Vysvetlenie súťažných podkladov

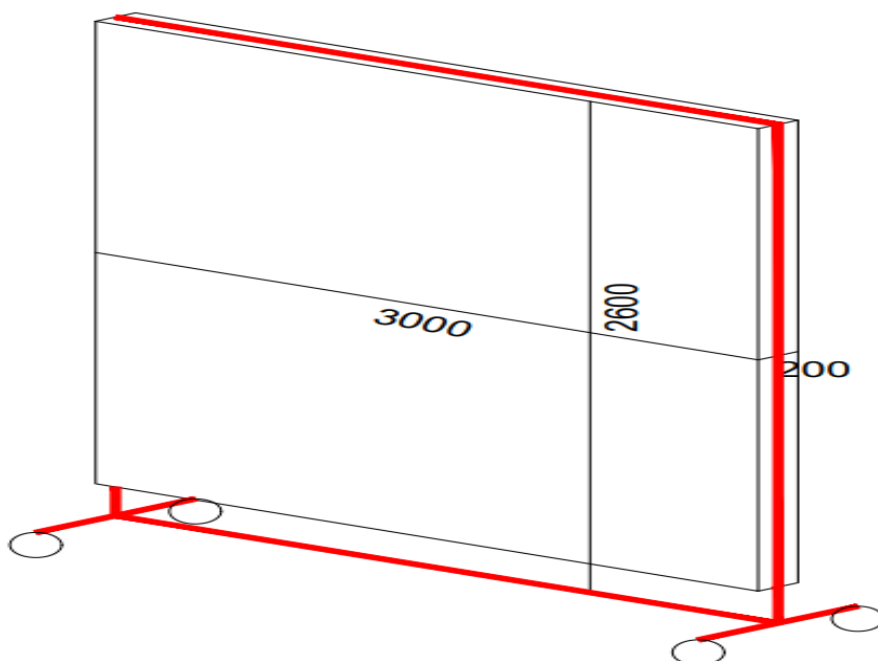
IZ 006 - Prosíme o zaslanie bližšej špecifikácie, resp. vyobrazenie/ nákras mobilných panelov na osadenie umeleckých diel, nakoľko zo schémy nie je požiadavka dostatočne jasná. Zároveň žiadame Verejného obstarávateľa o spresnenie špecifikácie ocelevej konštrukcie položky, napr. rozmer profilu, hrúbka profilu.

Verejný obstarávateľ nedisponuje bližšou špecifikáciou, resp. vyobrazením mobilných panelov na osadenie umeleckých diel. Uvedený návrh verejný obstarávateľ ponecháva na zvážení uchádzača, pričom ako akceptovateľná možnosť je napr. oceľová joklová konštrukcia napr. 30x30mm, čierna matná. Panely sú určené na osadenie umeleckých diel typu fotografia/obraz. Povrch musí byť usporiadaný pravidelnému striedaniu a umiestňovaniu uvedených vecí.
